C I R C U L A R N o . 4

LICITACIÓN N° 5000004569

“INGENIERÍA Y CONSTRUCCIÓN DEL PROYECTO FLEXIBILIZACIÓN CAMPO GRANDE”

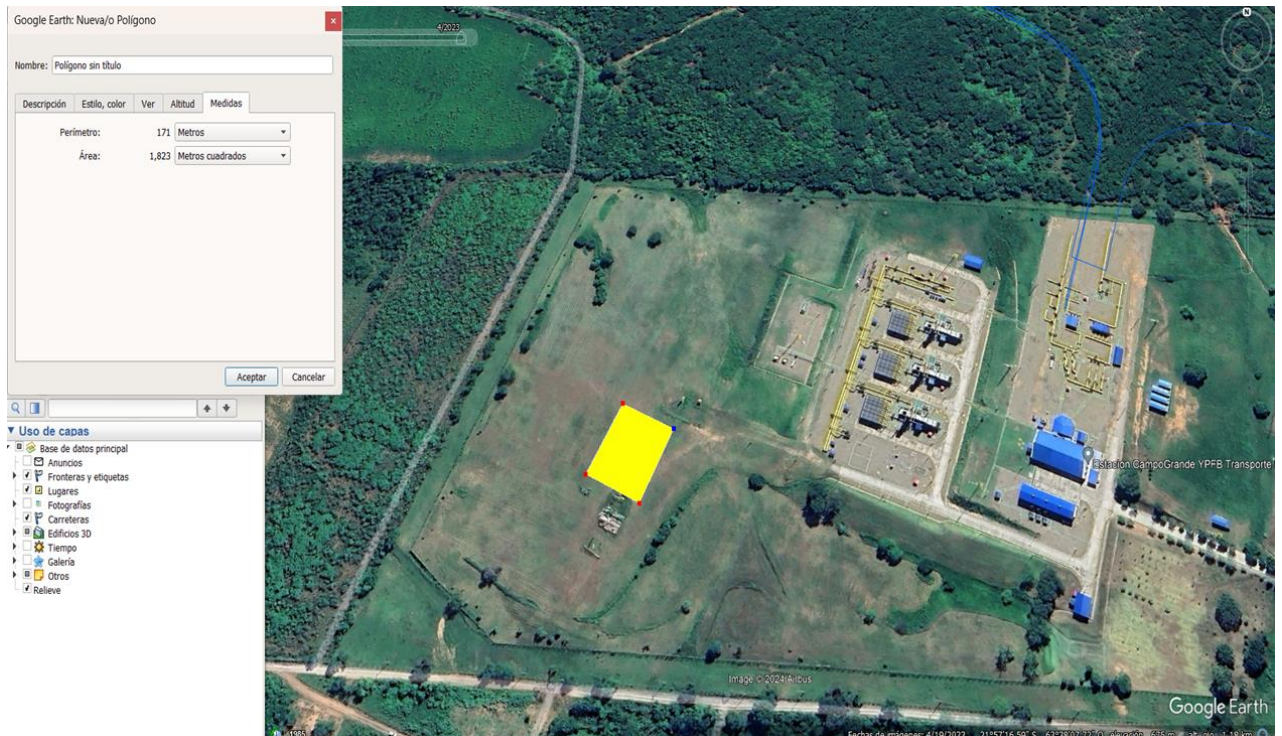
1. Favor dar la ubicación del área que será destinada en planta para el obrador y oficinas y los m2 que se dispondrá;

R. El área resaltada en amarillo con una superficie aproximada de 1800 metros cuadrados.
